DK-AUDIO :	Bundramme til PT5300
4008 107 6129	
2mm Alu. (Hård)	
KS	03-March-2005
2 Revision 2 13-07-2009/CBg	
3 Revision 3 Affasede ØHC huller ændret 13-10-2009/CBg	
4 Revision 4, 26-05-2010, NSF	
Huller til ny PSU,	
Ændring af stik på bagsiden (ethernet mellem RS232),	
Power switch fjernet,	
Nettrond flyttet, Jord pind flyttet,	
Blæser flyttet, og buk under blæser fjernet.

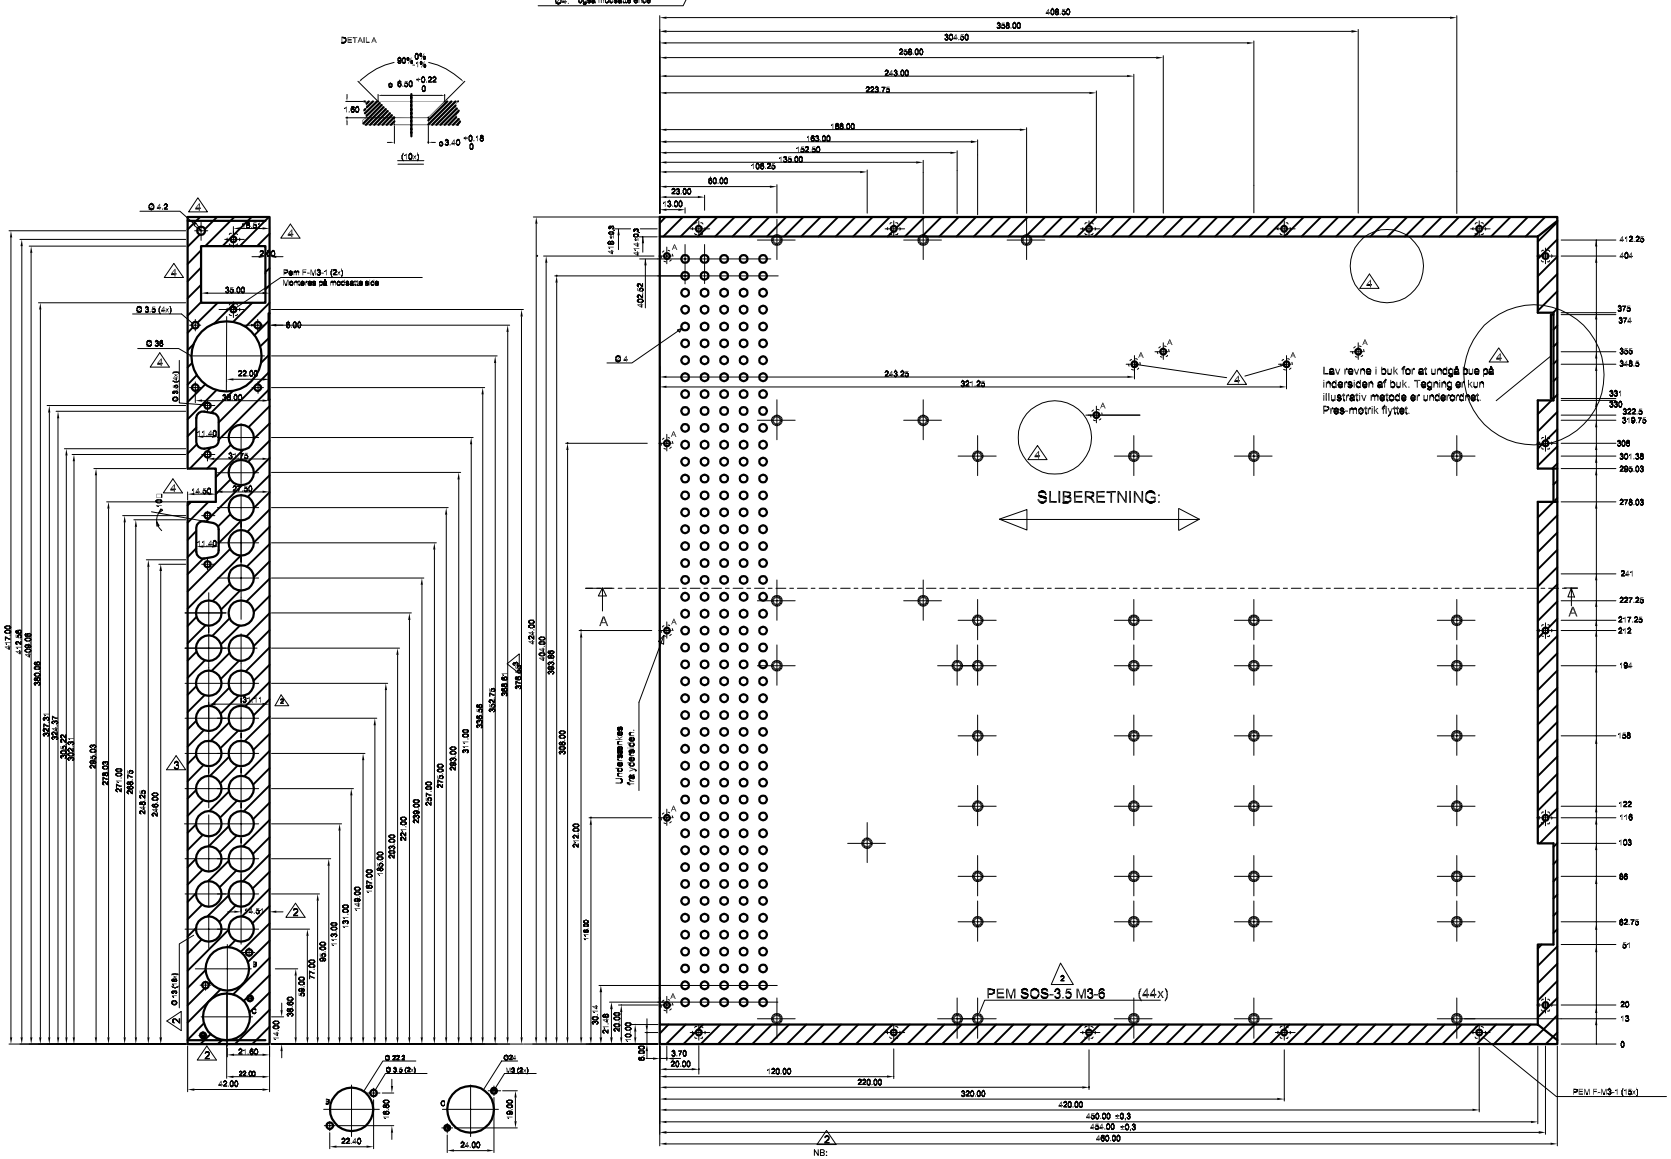
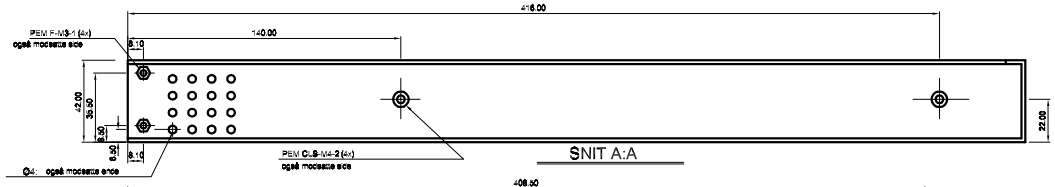
NB:
Bemærk ændret længde på PEM afstandsstag i bunden !

Bemærkning til måler.
Bundrammen skal ikke males indenvendig, på topkant og udvendig bagside.
Topkant og udvendig bagside er markeret med →
Undgå maling i huller med gevind.
